Добавление 16 – Правила № 17 ООН

Пересмотр 5 – Поправка 3

Поправки серии 09 – Дата вступления в силу: 28 мая 2019 года

Единообразные предписания, касающиеся официального утверждения транспортных средств в отношении сидений, их креплений и подголовников

Образец В

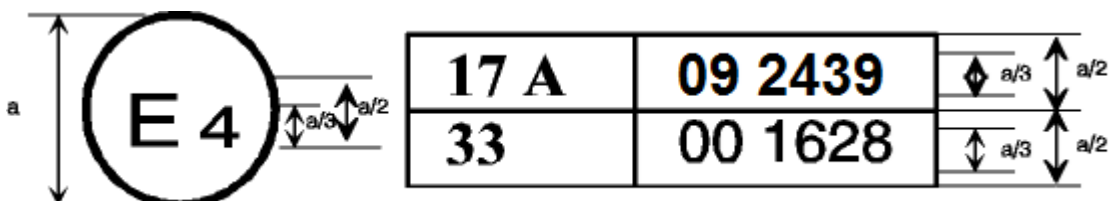
Приложение 2 изменить следующим образом:

Приведенный выше знак официального утверждения... под номером официального утверждения 092439. Первые две цифры номера официального утверждения указывают, что правила уже включали поправки серии 09 на момент предоставления официального утверждения.

Образец С

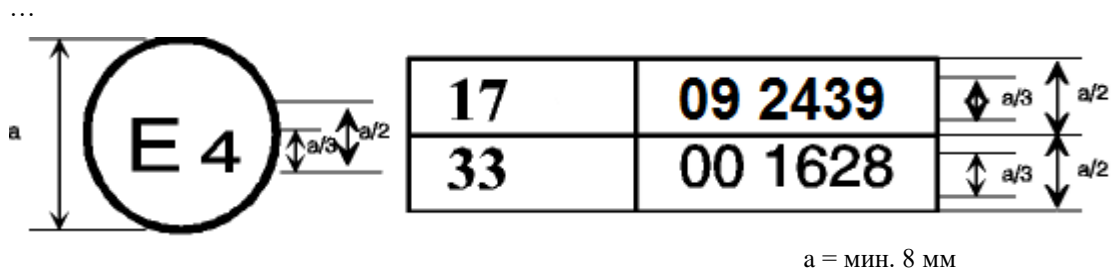
Номера официального утверждения указывают, что... включали поправки серии 09, а Правила № 33 были в их первоначальном варианте...
